**Avis de la Mission Régionale d'Autorité environnementale
de Bourgogne-Franche-Comté
sur le projet de centrale photovoltaïque au sol
porté par la société ENI Plenitude Renewables France SAS
sur la commune de Uxeau (71)**

N°BFC-2023-4108

Figure 4: Habitats naturels et implantation du projet (source : étude d'impact)

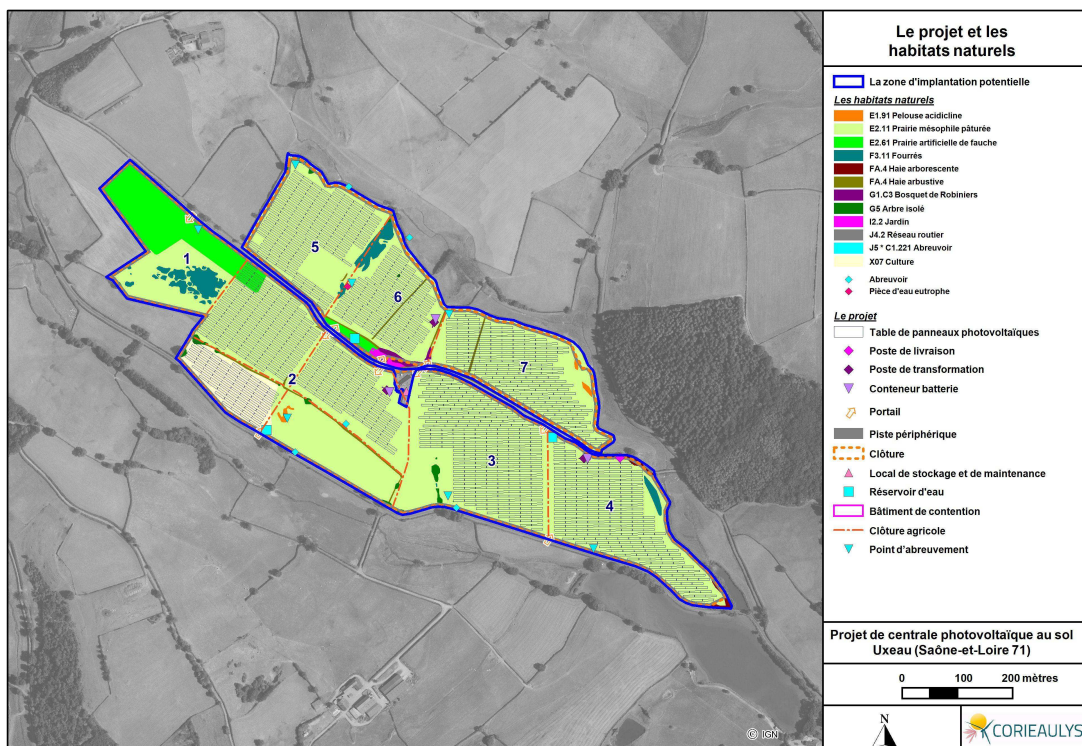
Par ailleurs, les inventaires réalisés confirment que le site possède une richesse importante en matière d'habitat, de faune et de flore : l'étude d'impact devrait démontrer qu'aucun autre site de ce secteur n'aurait pu accueillir le projet dans des conditions plus favorables à l'environnement.

Compte tenu des enjeux du site en matière d'habitats naturels, de faune et de flore et sa proximité avec deux cours d'eau, la MRAe recommande vivement de conduire une démarche d'évitement afin de démontrer que, dans ce secteur géographique, aucun autre terrain ne pourrait accueillir le projet dans des conditions plus favorables à l'environnement.

Figure 5: Fonctionnalités de chasse et de transit pour les chiroptères (source : étude d'impact)

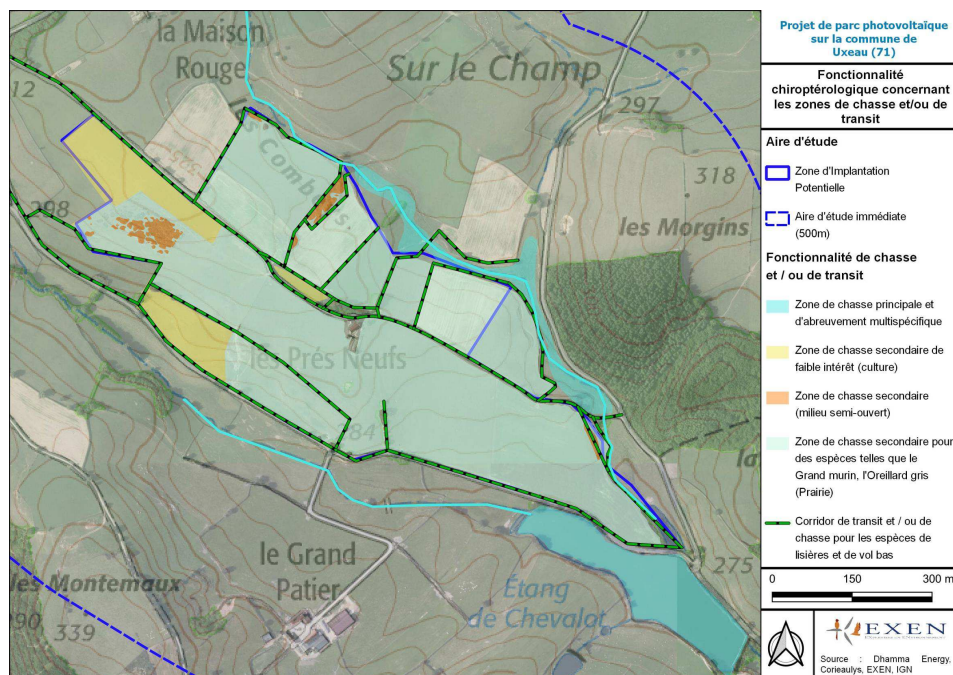
Le niveau d'incidence brut du projet n'est pas clairement qualifié dans le dossier, et aucune carte ou tableau synthétisant les impacts ne sont proposés. Il est toutefois précisé page 254 que le projet aura un impact non-négligeable sur la voie de transit entre les zones humides présentes autour du site et portera atteinte aux habitats de chasse. L'impact brut de l'abattage d'arbres isolés représentant des gîtes intéressants n'est pas qualifié.

Par ailleurs, on peut lire en page 254 que les espaces inter-rangées de 4 m, le maintien d'une végétation de type prairial et le renforcement des zones à fourrés ne devraient pas modifier l'activité de chasse relevée lors de l'état initial ; alors que le risque de collision entre les chiroptères et les panneaux solaires, s'il n'a pas été mis en évidence, est néanmoins suspecté par différentes études¹⁴. En tout état de cause, la lecture du dossier ne permet pas d'avoir une vision claire et argumentée des impacts résiduels du projet.

- **de relever le niveau global d'enjeu sur les chiroptères de modéré à fort.**
- **de présenter plus clairement les impacts bruts et résiduels du projet sur les chiroptères et mieux justifier l'absence d'impact résiduel sur les espèces de chiroptères à statut de conservation menacé, au regard de la perte de territoire de chasse et de gîtes potentiels ;**
- **de reprendre l'étude d'impact pour proposer des mesures ERC permettant réellement d'atteindre des impacts résiduels non significatifs pour les espèces présentes ;**
- **de laisser un recul suffisant avec les parties boisées¹⁵.**
